## 改善箇所説明図②

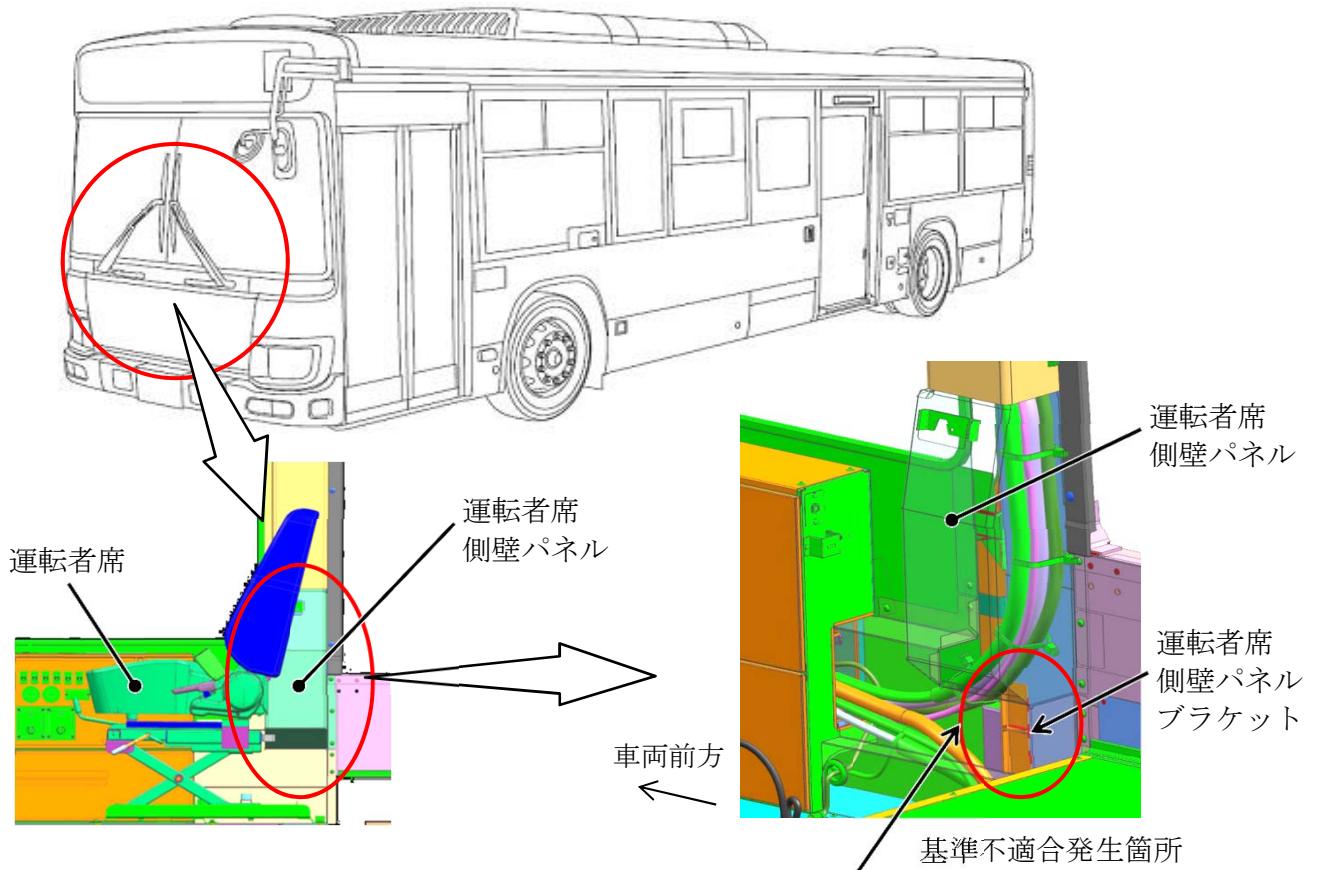
改善前	改善後
<p>運転者席側壁パネルブラケット</p> 	<p>保護材</p> <p>配線</p>

大型路線バスにおいて、運転者席側壁パネル内部の配線の配索が不適切なため、配線が側壁パネルブラケットの端部と干渉するものがある。そのため、そのまま使用を続けると、配線の被覆が損傷して短絡し、最悪の場合、扉が開閉できなくなるおそれがある。

全車両、運転者席側壁パネルブラケットに保護材を追加するとともに、当該部の配線を点検し、損傷している場合は配線を補修する。
